7営設第2422号  
令和7年12月4日

福岡県建築都市部営繕設備課長

### 新福岡県立美術館新築工事設計図書に関する質疑回答書

平面図

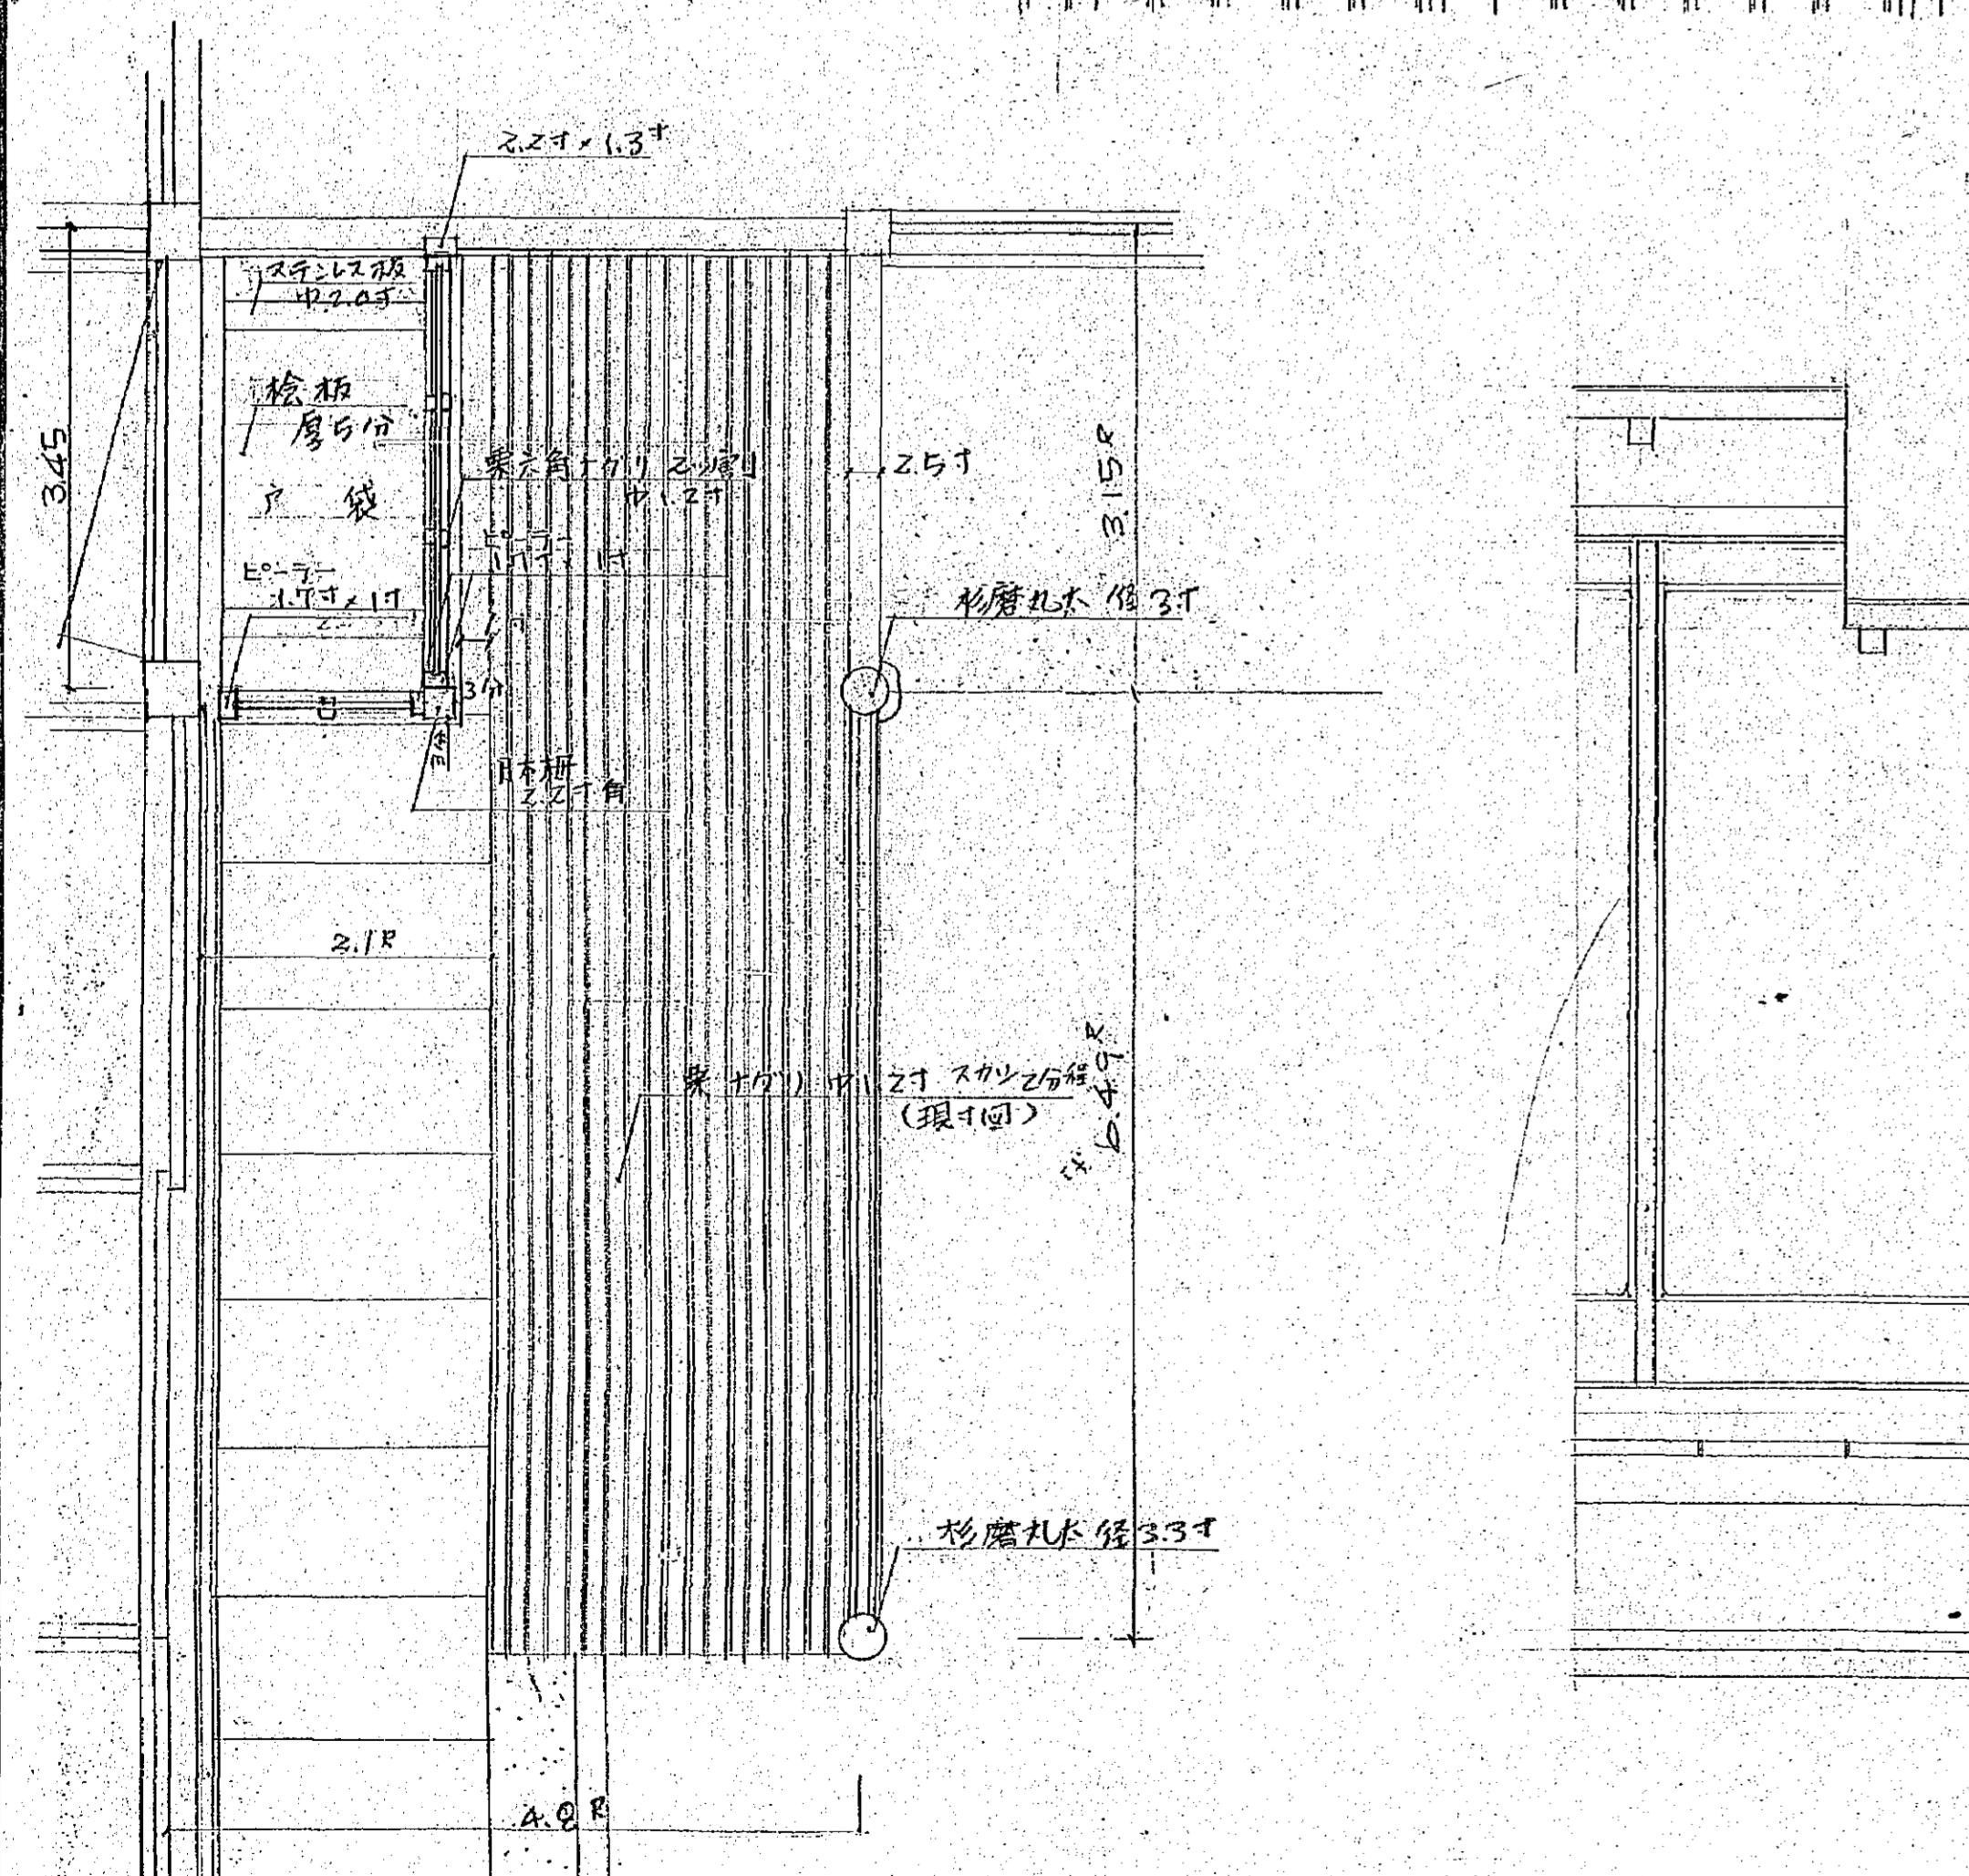
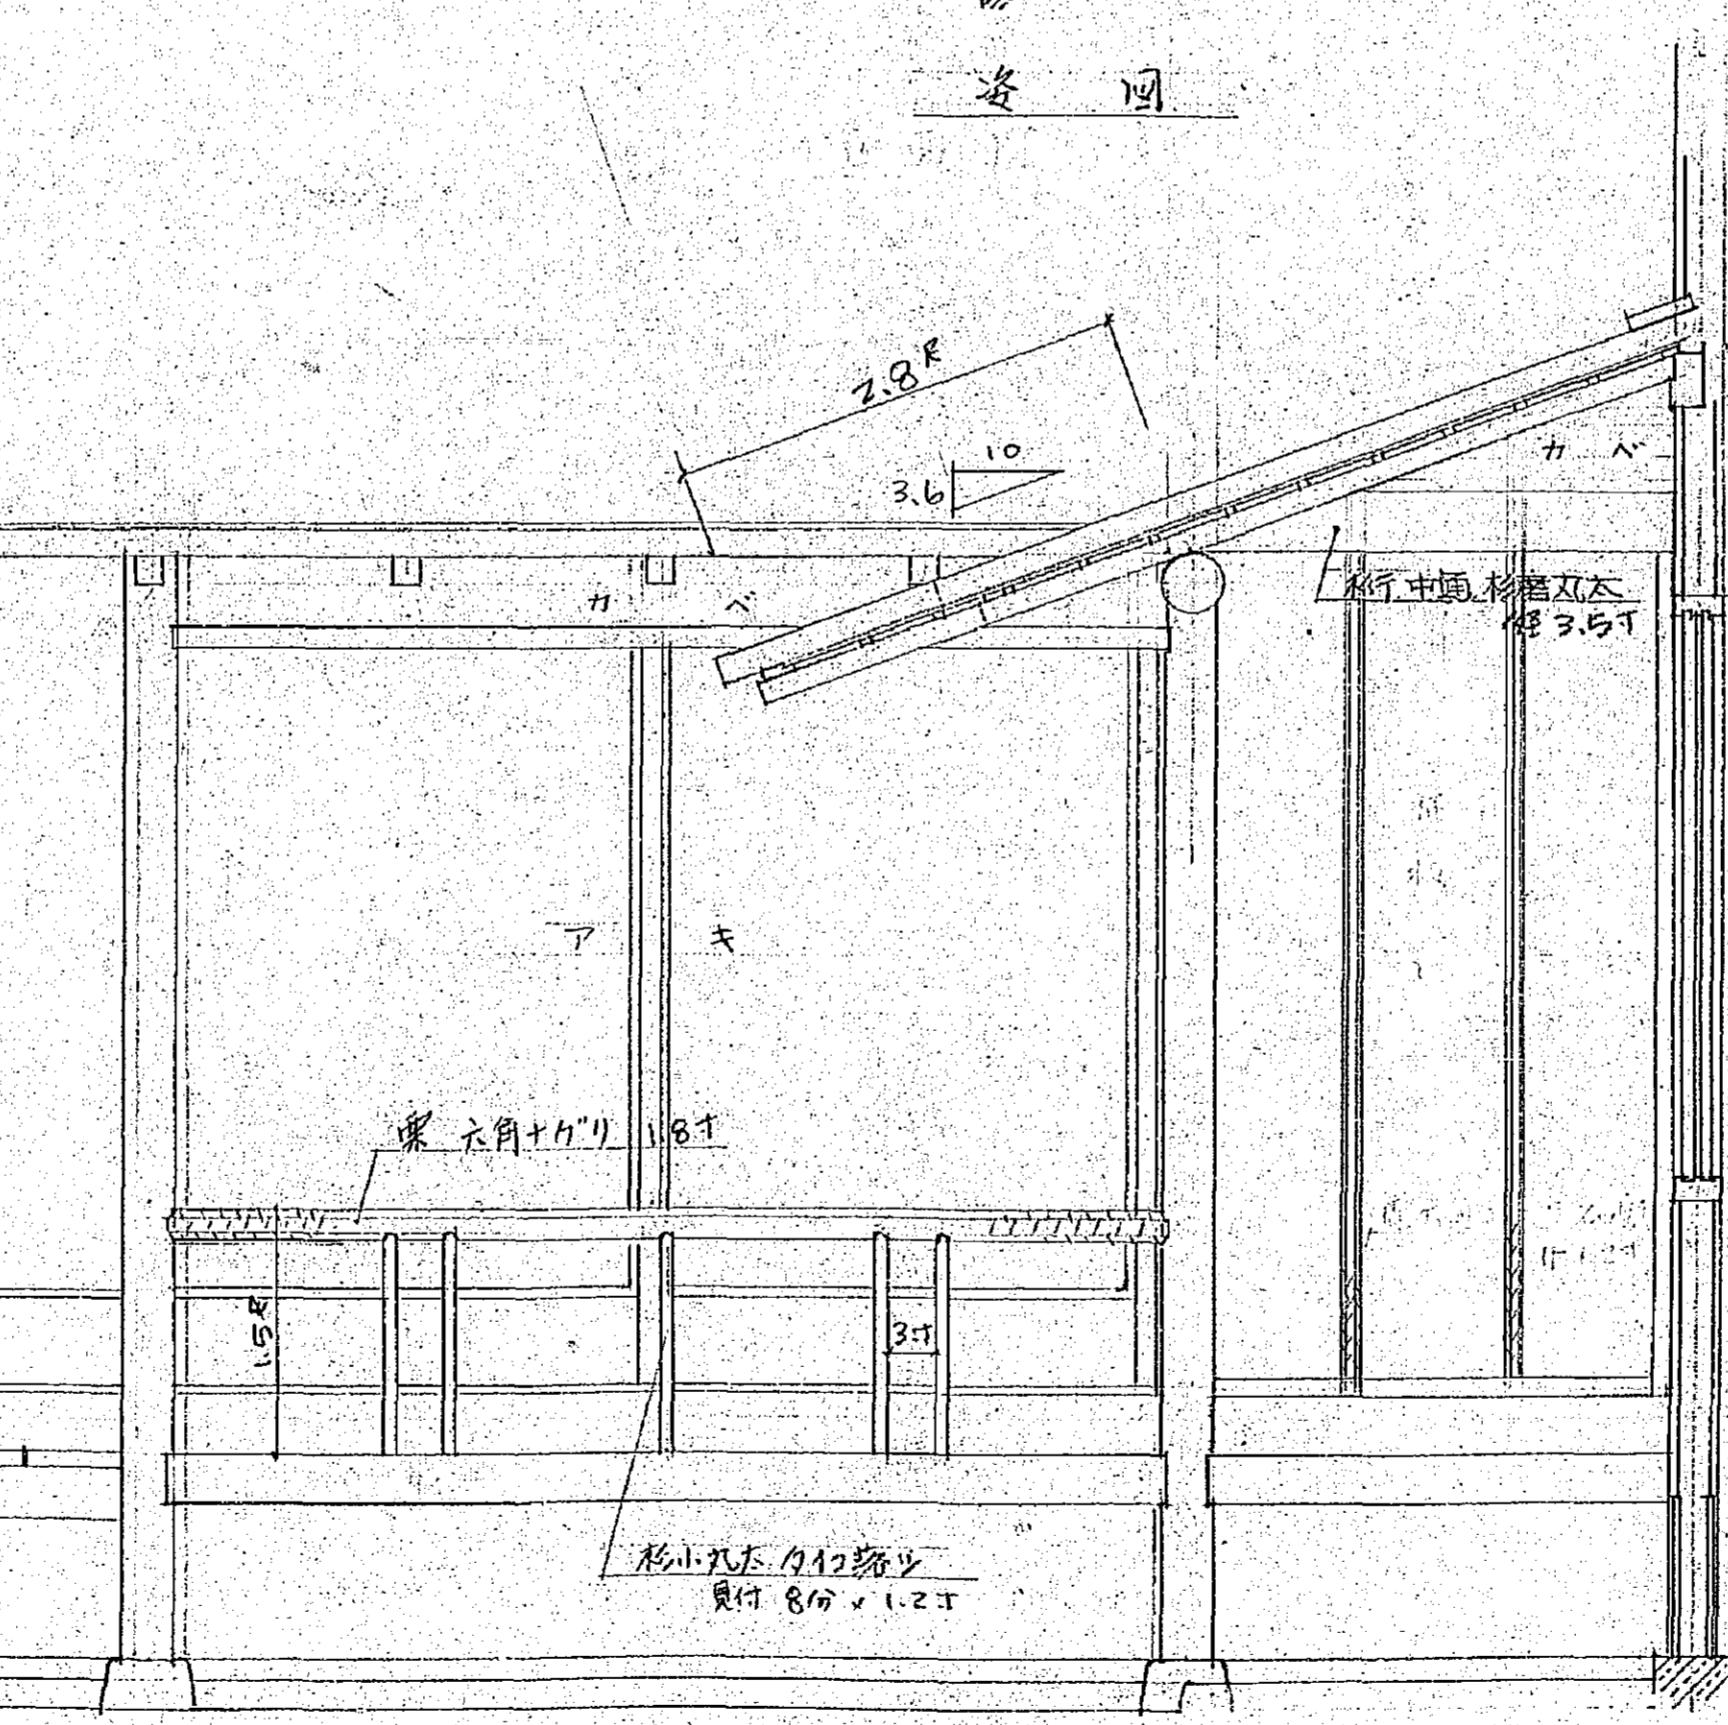
NO	図面番号	質 疑	
252	設計図書 A-304・306	入側(茶会館)において、内部仕上表/壁が空欄になっておりますが、耐震補強があります。 京聚楽壁水捏ね塗仕上を見込んで宜しいでしょうか。御指示下さい。	よろしいです。
253	設計図書 A-304・310	入側(茶会館)において、天井が全面アクリ洗いの上復旧になっておりますが、復旧は雨漏り部分のみと考えて宜しいでしょうか。またその場合、復旧の範囲・詳細も併せて御指示下さい。	天井伏図の斜線範囲は全面対象です。
254	設計図書 A-304・306	入側(茶会館)の戸袋(2箇所)に耐震補強がありますが、内部仕上が不明です。壁仕上及び天井高を御指示下さい。	別紙(詳細図24)ご参照ください。仕上げは既存同等と考えてください。
255	設計図書 A-304・306	勝手水屋(茶会館)の押入に耐震補強新設がありますが、内部仕上が不明です。壁仕上は京聚楽壁水捏ね塗仕上、天井高は7.4尺と考えて宜しいでしょうか。御指示下さい。	内部仕上げはシナベニア張りとし、天井高は7.4尺でよろしいです。
256	設計図書 A-304・306	勝手土間(X8-X10通り)において、畳表替え及び敷瓦敷替えは不要と考えて宜しいでしょうか。御指示下さい。	工事監理者と協議の上、現場にて必要と判断される場合に検討いたします。入札時はないものとして扱ってください。
257	設計図書 A-310	勝手土間(X8-X10通り)の天井高が下記の様になっております。7.5尺を正と考えて宜しいでしょうか。御指示下さい。 ○茶会館 天井伏図…7.0尺 ○立札席・茶室 天井伏図…7.5尺	7.0尺を正と考えてください。
258	設計図書 A-324	立札席において、建具詳細図(2)に記載されている下地隠し材及びスリムフレームは浸透性木材保護塗料が必要と考えて宜しいでしょうか。また樹種・等級も併せて御指示下さい。	よろしいです。杉一等と考えてください。
